## **Procès-verbal de synthèse**

### des observations et propositions du public

**Cadre :** enquête publique relative à la demande de permis de construire d'une centrale photovoltaïque au sol d'une puissance installée supérieure à 250kWc au lieu-dit « Nauterie » et « Brusseau » sur la commune de La Romieu par la société Cap Vert Energie.

Figure 1 : Relevés topographiques sur le site et sur la vigne

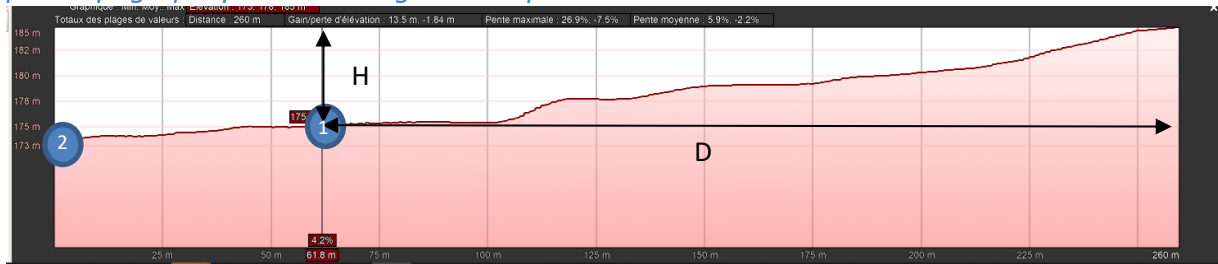
- reflets des panneaux. Des indications sur le reflet des panneaux sont indiquées sur le projet. Etant donné que les panneaux du "plateau" sont orientés en direction de mes vignes, qu'est ce qu'il me garanti que je ne vais pas avoir un miroir face à la cabine du tracteur à chaque fois que je vais descendre un rang en direction du projet ? Les vignes et les champs en surplomb côté sud (parcelles 421, 416 et suivantes)

*Dans le cas des centrales photovoltaïques, les zones de réflexion à forte intensité pour un observateur positionné au sol sont limitées aux périodes d'azimut du soleil proche de 90° et 270° correspondant aux orientations est (lever du soleil) et ouest (coucher du soleil). Les hauteurs angulaires des rayons réfléchis sont comprises entre 0° et 30°*

***Sous un angle de 10° par rapport à l'horizon (seuil d'éblouissement direct naturel), l'intensité lumineuse du flux solaire direct est supérieure à l'intensité lumineuse du rayonnement réfléchi par les panneaux photovoltaïques. Ainsi, pour ces périodes de réflexion maximale, le risque d'éblouissement indirect par les panneaux photovoltaïques est nul devant l'éblouissement direct naturel.***

*Les seules périodes pouvant générer un éblouissement indirect encore impactant correspondent aux périodes de réflexion d'azimut 90° et 270° et d'une hauteur angulaire de 10° à 30°. Or les angles de montée vers le haut de la vigne sont très en dessous des 10°ou*

*En calculant la hauteur de montée et la distance vers le haut de la vigne, les deux relevés donnent des angles sensiblement équivalents à un angle de montée de 3 :*

- Relevé n°1 :  $\alpha = \arcsin (H/D) = \arcsin [(185-175)/(260 - 60)] = 2,87^\circ$
- Relevé n°2 :  $\alpha = \arcsin (H/D) = \arcsin [(185-173)/(260)] = 2,65^\circ$

*De plus, ces résultats ne tiennent pas compte des effets de masque liés au carreau inférieur complètement caché par le talus arboré disposé sur toute la frange sud-est du site et la haie champêtre d'une hauteur de 2 à 3 m qui sera plantée afin de réduire la perception du projet sur la frange sud-ouest.*

*Il n'y aura donc aucun éblouissement indirect de la lumière du soleil sur les panneaux en direction de la vigne.*

Figure 2 : Carte IGN de la carrière et des habitations à proximité

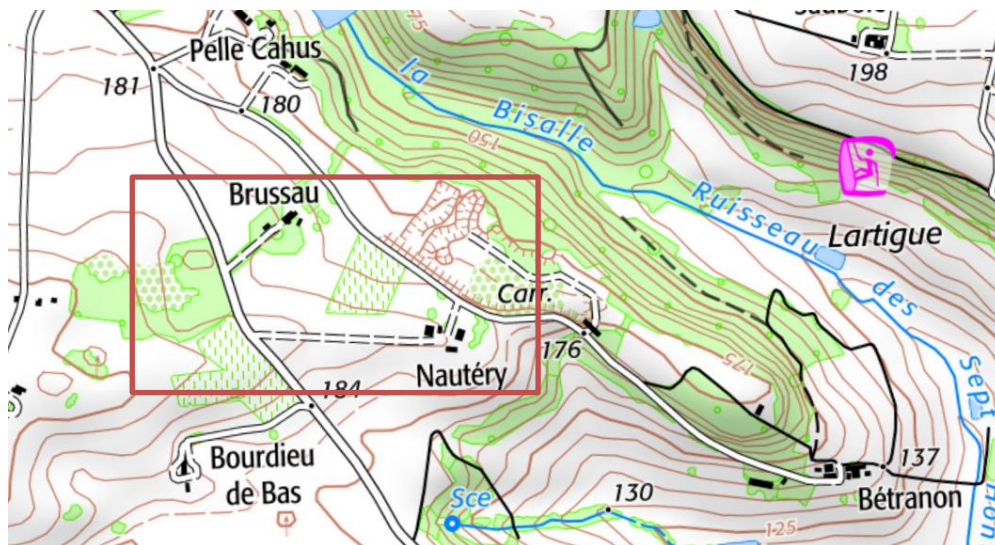
Les panneaux photovoltaïques éblouiront sur les maisons du Brussau et de Nauterie; Quelles mesures avez-vous prises à ce sujet ?

D'après la carte IGN ci-dessous, les lieux-dits Brussau et Nauterie sont à la même altitude que le point culminant de la vigne. Le raisonnement effectué précédemment dans le cas de la vigne s'applique donc pour les habitations à proximité (cf. § reflets des panneaux, page 6 et 7/35).

Les angles de montée vers le haut les lieux-dits Brussau et Nauterie sont très en dessous des 10° où l'éblouissement lié au rayonnement solaire direct est plus gênant que celui issu de la réflexion du soleil sur les panneaux photovoltaïques. De plus, ces résultats ne tiennent pas compte des effets de masque liés au carreau inférieur complètement caché par le talus arboré disposé sur toute la frange sud-est du site et à la haie champêtre d'une hauteur de 2 à 3 m qui sera plantée afin de réduire la perception du projet sur la frange sud-ouest.

**Il n'y aura donc aucun éblouissement indirect de la lumière du soleil sur les panneaux en direction des lieux-dits Brussau et Nauterie.**

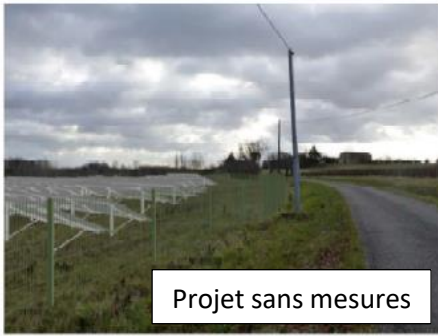
Bien qu'il y ait une haie naturelle de l'autre côté de la route menant à ma propriété, veuillez confirmer que vous avez l'intention de continuer et d'ajouter une grande haie à feuilles persistantes sur toute la longueur du parc solaire où elle jouxte la route qui le passe, et est directement opposée à la propriété de mes voisins 'Le Brusseau'. Il n'y a aucune notification de la hauteur de cette haie ou des plantes / arbres qui pourraient être utilisés. Afin de fournir un écran complet et décent, cette haie doit être maintenue à une hauteur minimale de 2 mètres.

***Il est essentiel que nous ayons une liste complète des types de plantes à utiliser, de la quantité et bien sûr de leur hauteur de plantation initiale.***

*Au niveau du talus arboré entre le projet et la VC15, la sensibilité liée à la faune est considérée comme moyenne dans l'étude d'impact. Le projet vise donc à conserver l'ensemble de cet écran végétal permettant une intégration naturelle du projet dans le paysage. De plus, un chêne permettant la reproduction d'un coléoptère patrimonial est présent en limite sud du site le long de la route. Une mesure d'évitement a été proposée dans le cadre de la réalisation de ce projet. Ainsi, les formations les plus sensibles ont été exclues du projet.*

*En concertation avec l'Architecte des Bâtiments de France (ABF) et du paysagiste lors de la Commission Départementale de la Nature, des Paysages et des Sites (CDNPS) du 16 octobre 2020, il a été convenu de prolonger et de renforcer la haie champêtre tout le long de la VC15 jusqu'au talus existant afin de réduire la perception depuis Brussau et de la route. Dans ces conditions, l'avis rendu par le CDNPS a été favorable au projet.*

*Les haies arbustives sur la frange sud-ouest seront composées « d'essences sauvages locales adaptées au sol et non invasives comme l'Épine noire (Prunellier), le Troène, la Mancienne (Viburnum lantana) et le Rosier des chiens (Eglantier). » mais d'autres espèces peuvent néanmoins être employées pour la constitution des haies (le Cornouiller sanguin, le Noisetier, le Genévrier commun et le Sureau noir).*

*En vue d'une meilleure acceptabilité du voisinage, CVE SOLAR va d'une part renforcer la frange ouest du site en plantant deux chênes supplémentaires et d'autre part augmenter la hauteur de la strate arbustive sur la frange sud-ouest qui fera à terme entre 2 m et 3 m de haut.*

**PC-02 Plan de masse final V4**

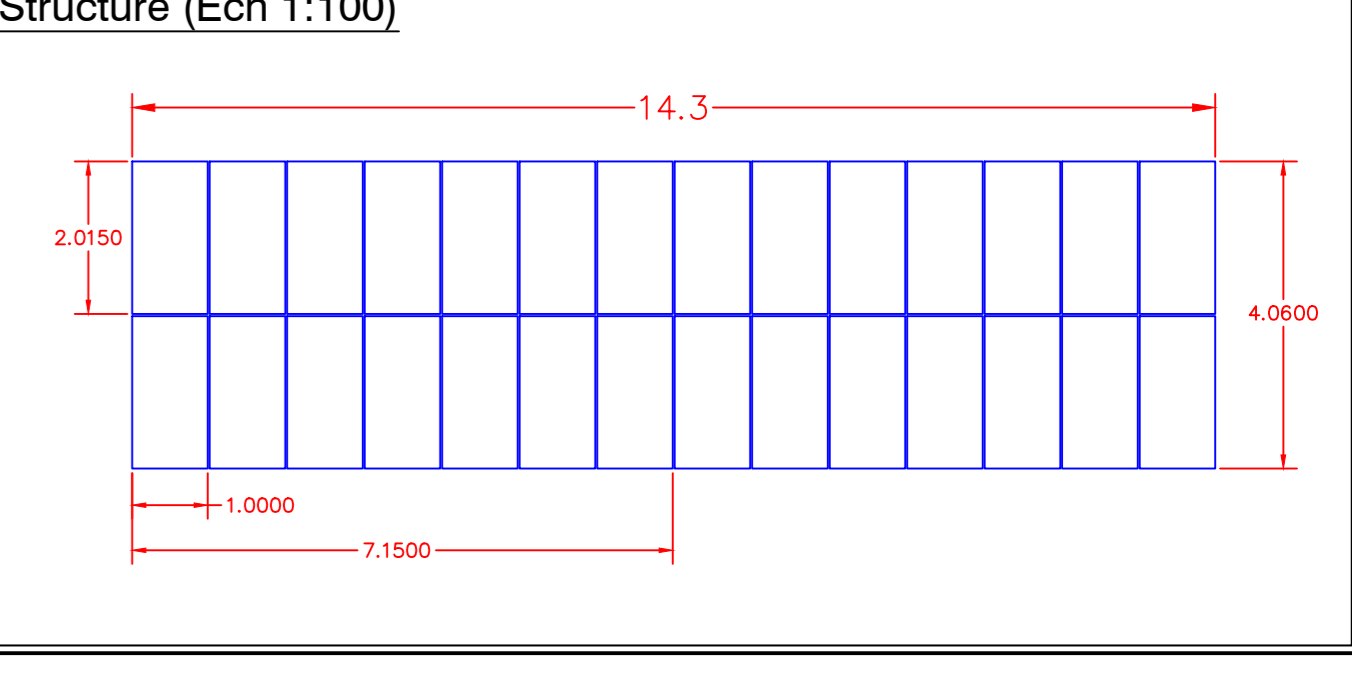
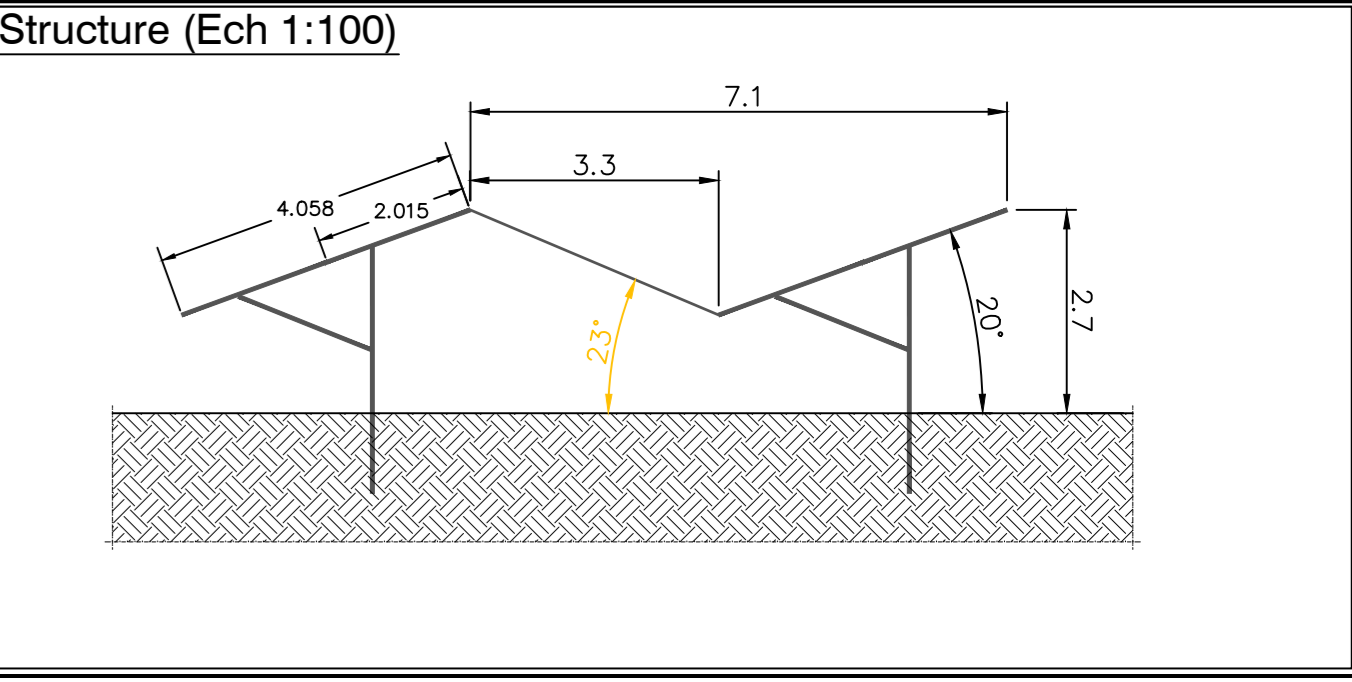
- Les propriétaires m'ont certifié par e-mail qu'il sera conservé à mon profit une servitude de passage de l'entrée de la carrière à l'accès de mes champs et hangar sur les parcelles 356/357 et suivantes, praticable pour tout engin et en tout temps, ce qui veut dire sur une largeur de minimum 5m et sans portail (que je ne pourrais ouvrir).

Cette servitude se pratique depuis plusieurs générations et ne figure pas sur le projet. Je souhaite qu'elle soit mentionnée et tracée.

- 1. Identifier la servitude entre M. LEHMANN et M. DASTOUER/M. SAN MARTINO sur le plan de masse et régulariser la demande par un acte officiel ;*
- 2. Supprimer 8 tables de panneaux photovoltaïques (2 tables côte à côte formant 4 lignes) au nord des deux marres sur la partie la plus élevée du projet;*
- 3. Agrandir la haie champêtre entre 2 et 3m de hauteur afin de limiter la perception des panneaux PV depuis le lieu-dit Brussau ;*
- 4. Renforcer la haie naturelle arbustive de chênes sur la frange ouest du site ;*
- 5. Proposer à Mme ALLINGTON une convention d'entretien d'éco-pâturage à partir d'ânes après validation d'une phase de test de compatibilité à effectuer sur plusieurs mois ;*
- 6. Déplacer le poste de livraison de l'entrée du chemin donnant sur la VC15 à l'entrée du site à 4m au-dessous du niveau de la VC15 et séparés de la VC15 par le talus arboré.*

*Le plan de masse du projet photovoltaïque a été mis à jour vis-à-vis des points 1), 2), 3), 4) et 6) et accompagne ce document.*
